Bescheid

über die Änderung und Ergänzung der allgemeinen bauaufsichtlichen Zulassung vom 19. August 2013

Z-33.41-967

Wärmedämm-Verbundsysteme mit angeklebten EPS-Platten

Anlage 7

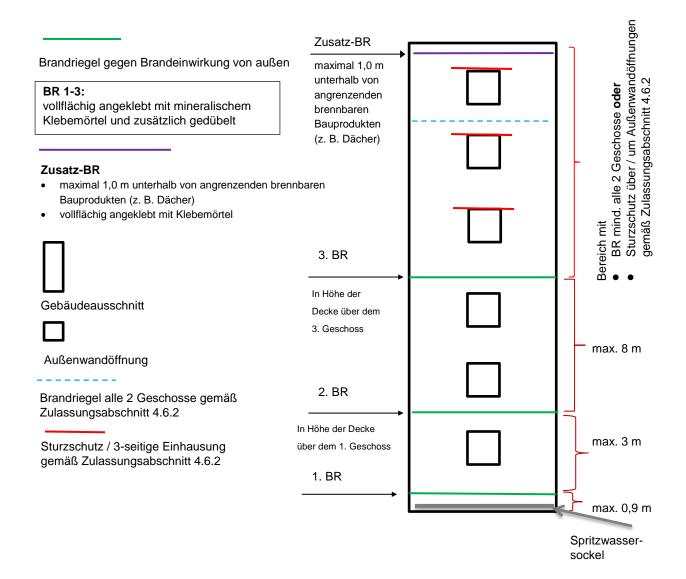
Für schwerentflammbare WDVS mit bis zu 300 mm dicken EPS-Platten müssen zusätzlich zu den in Abschnitt 4.6.2 enthaltenen Bestimmungen folgende konstruktiven Maßnahmen gegen eine Brandeinwirkung von außen ausgeführt werden (siehe Anlage 7):

- 1. ein Brandriegel an der Unterkante des WDVS bzw. maximal 90 cm über Geländeoberkante oder genutzten angrenzenden horizontalen Gebäudeteilen (z. B. Parkdächer u. a.)

- ein Brandriegel in Höhe der Decke des 1. Geschosses über Geländeoberkante oder angrenzenden horizontalen Gebäudeteilen nach Nr. 1, jedoch zu dem darunter angeordneten Brandriegel mit einem Achsabstand von nicht mehr als 3 m. Bei größeren Abständen sind zusätzliche Brandriegel einzubauen.

- 3. ein Brandriegel in Höhe der Decke des 3. Geschosses über Geländeoberkante oder angrenzender horizontaler Gebäudeteile nach Nr. 1, jedoch zu dem darunter angeordneten Brandriegel mit einem Achsabstand von nicht mehr als 8 m. Bei größeren Abständen sind zusätzliche Brandriegel einzubauen.

- 4. weitere Brandriegel an Übergängen der Außenwand zu horizontalen Flächen (z. B. Durchgänge, -fahrten, Arkaden), soweit diese in dem durch einen Brand von außen beanspruchten Bereich des 1. bis 3. Geschosses liegen.

- Höhe ≥ 200 mm
- nichtbrennbare Mineralwolle-Lamellenstreifen, Baustoffklasse A1 oder A2 nach DIN 4102-1 bzw. Klasse A1 oder A2 s1,d0 nach DIN EN 13501-1, nicht glimmend, aus Steinfasern mit einem Schmelzpunkt von mindestens 1000 °C geprüft nach DIN 4102-17, mit einer Rohdichte zwischen 60 und 100 kg/m³

- mit mineralischem Klebemörtel (Bindemittel: Kalk und/oder Zement) vollflächig angeklebt
- zusätzlich mit WDVS-Dübeln angedübelt (entweder durch den bewehrten Unterputz hindurch, oberflächenbündig unter dem bewehrten Unterputz oder im Mineralwolle-Lamellendämmstoff versenkt)

- konstruktive Verdübelung mit zugelassenen WDVS-Dübeln, bestehend aus Dübelteller und Hülse aus Kunststoff sowie Spreizelement aus Stahl, Durchmesser des Dübeltellers ≥ 60 mm, Rand- und Zwischenabstände der Dübel: mindestens 10 cm nach oben und unten, maximal 15 cm zu den seitlichen Rändern eines Brandriegel-Streifenelements sowie maximal 45 cm zum benachbarten Dübel

Weiterhin ist ein Brandriegel (wie vorstehend beschrieben) maximal 1,0 m unterhalb von angrenzenden brennbaren Bauprodukten (z. B. am oberen Abschluss des WDVS unterhalb eines Daches) in der Dämmebene des WDVS anzuordnen. Dieser Brandriegel ist mit einem Klebemörtel vollflächig anzukleben.
